**Wellenberg
Wind**

Windprojekt Wellenberg

Layout mit 3 Windenergieanlagen (WEA)

Mitwirkungsbericht

Zonenplanänderung mit 3 Windenergiezonen

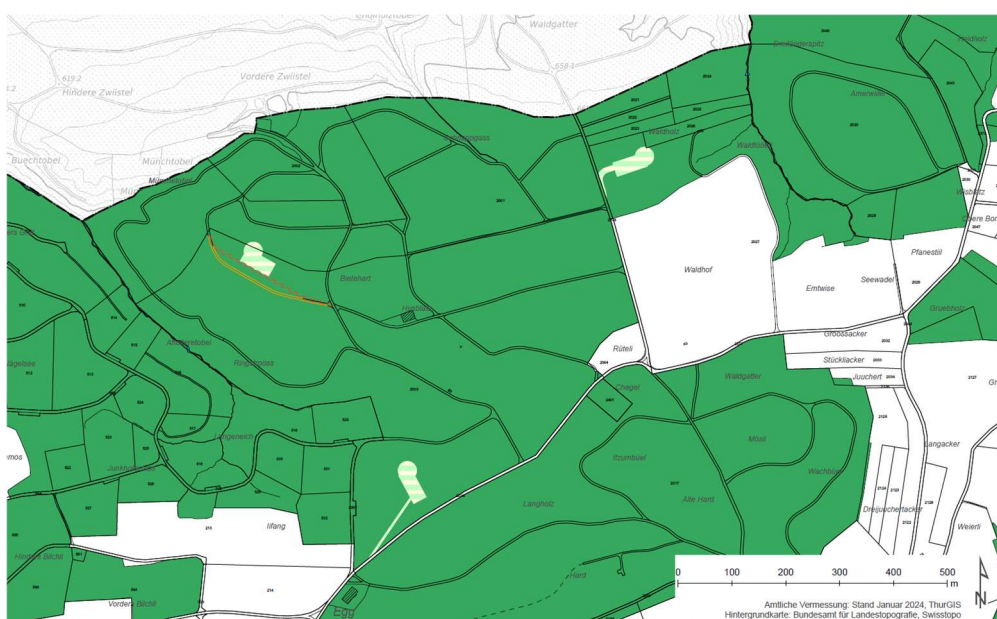
Eingabe: Inwiefern begründet sich die Einstufung der Windenergiezone als Nichtbaugelände? Es lässt sich ableiten, dass dort industrielle Bauten errichtet werden. In diesem Zusammenhang stellt sich die Frage, auf welcher gesetzlichen Grundlage die Zuweisung zum Nichtbaugelände erfolgt ist?

Antwort: Das Bauverbot gilt ausserhalb der Bauzonen nicht ausnahmslos: Manches ist standortgebunden, beispielsweise Verkehrsanlagen, Kiesgruben, Deponien, Energiegewinnungsanlagen etc. Artikel 24 RPG trägt dieser Standortgebundenheit bestimmter Bauten und Anlagen Rechnung und erlaubt entsprechende Ausnahmen. Ist die Anlage gross und hat Auswirkungen auf Raum und Umwelt, so wird sie planungspflichtig. Sie kann deshalb nur mit einer Nutzungsplanung sinnvoll in den Raum eingepasst werden. Gemäss Artikel 18 RPG können Zonen ausserhalb des Baugebiets für einen standortgebundenen Zweck ausgeschieden werden. Eine WEA hat weitreichende Auswirkungen, wird langfristig betrieben und erfordert raum- und umweltplanerische Überlegungen.

Diese wird mit der Nutzungsplanänderung festgesetzt, wobei die Windenergiezone einzig für diesen eng umschriebenen Zweck benötigte Bauten und Anlagen zulässt. Diese drei Zonen liegen weit entfernt von der Bauzone der Gemeinde Thundorf. Somit kommt nur die Zuweisung zu einer Nicht-Bauzone in Frage. Dies entspricht auch der Vorgabe des Kantons.

Gesamtplan GP Windenergie ohne Massstab

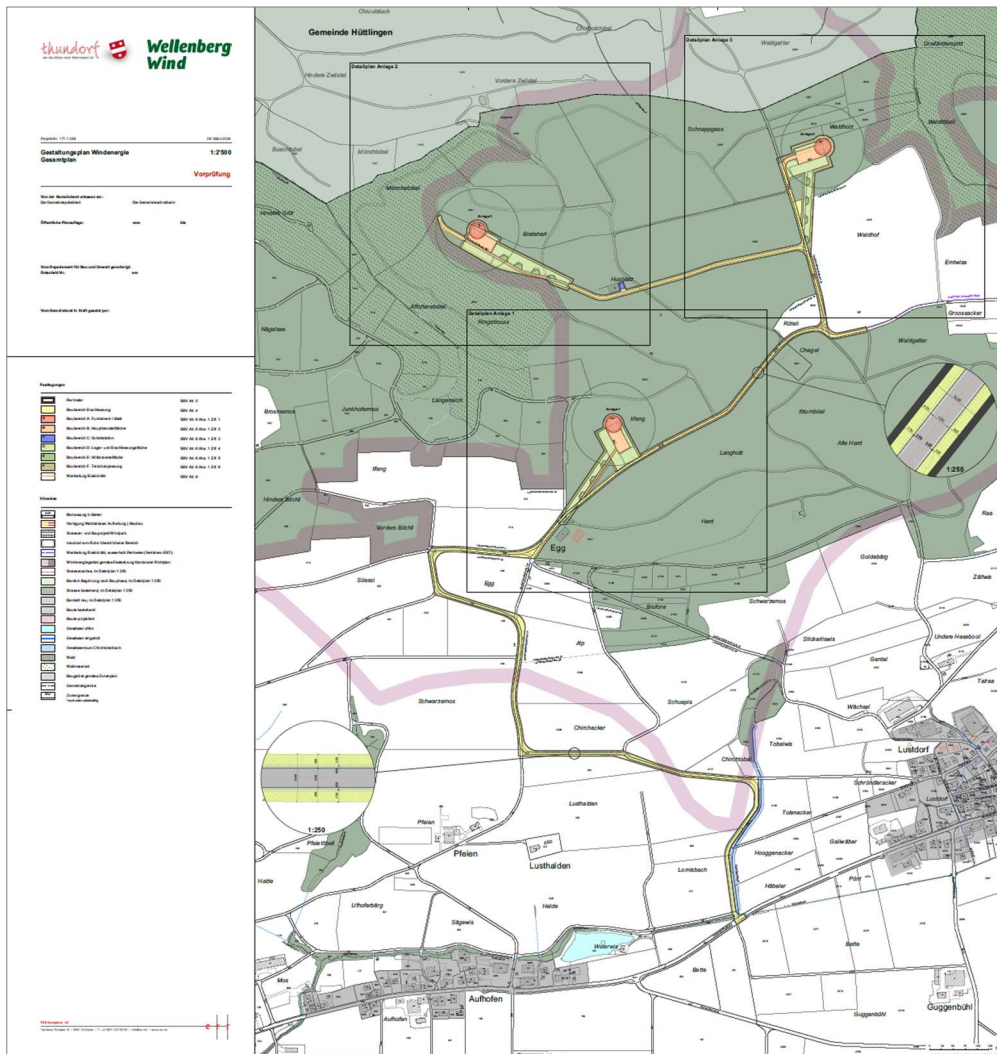
Eingabe: Gemäss PBG haben die Gemeinden ihre Gestaltungspläne periodisch - ca. alle 15 Jahre – auf die Übereinstimmung mit der übergeordneten Gesetzgebung, den tatsächlichen Verhältnissen sowie die Zweckmässigkeit zu überprüfen. Der Gestaltungsplan Ildbach Thundorf beweist, dass Verstösse gegen Sonderbauvorschriften für die Bauherrschaften folgenlos blieben. Der Arealüberbauungsplan Bollhag war noch in Kraft als die letzten gesetzlich vorgeschriebenen Bäume gefällt wurden. Trotz Beschwerde haben Gemeinde und Kanton die Eigentümer nicht sanktioniert. Fazit: Gestaltungspläne sind ein probates Mittel, um Vorteile für ein Projekt zu erschleichen, aber völlig untauglich, Vereinbarungen längerfristig abzusichern. Art. 17, Absatz 2 bestätigt meine Ansicht. Aus diesem Grund darf der Rückbau der Windturbinen nicht im Gestaltungsplan geregelt werden. Dasselbe gilt für Art. 12 Haftung.

Antwort: Eine Vorschrift zur regelmässigen Überprüfung von Gestaltungsplänen alle 15 Jahre besteht nicht, eine solche bezieht sich auf die Rahmennutzungsplanung. Aufgrund des neuen PBG haben Gemeinden bis 2026 Zeit, ihre Gestaltungspläne an das neue Recht anzupassen. Der Umgang mit Abweichungen von Gestaltungsplänen ist in §114ff PBG geregelt. Die Gemeinde steht in der Pflicht, bei Abweichungen vom Gestaltungsplan, Baureglement oder dem PBG / PBV entsprechende Massnahmen zur Herstellung des gesetzmässigen Zustands zu verfügen. Für die rechtsverbindliche Regelung stehen die Instrumente der Nutzungsplanung zur Verfügung, konkret das Baureglement sowie Sonderbauvorschriften des Gestaltungsplans. Im vorliegenden Projekt Windpark Wellenberg wurde dies umgesetzt. Grundlegende Vorgaben sind im Baureglement zu finden, Details werden in den SBV des Gestaltungsplans geregelt. Planungsrechtlich ist alles sachgerecht umgesetzt worden.
